## 1. Évolution du coffret de sécurité du brûleur

G001119

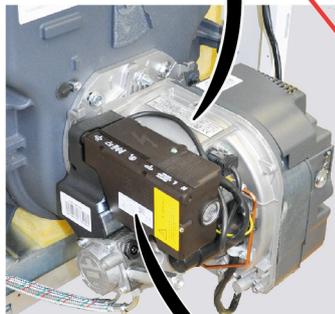
Le coffret de sécurité pouvait présenter un dysfonctionnement dû à un relais restant "collé".

Dans ce cas le brûleur restait bloqué en phase de préventilation.

Les coffrets de sécurité avec le nouveau relais équipent les brûleurs depuis les dates et n° de série suivants :

19 kW :

n° 50005590 **R02** → n° ≥ **R02**

22 - 24 - 29 - 32 kW :

n° 50005555 **R10** → n° ≥ **R10**
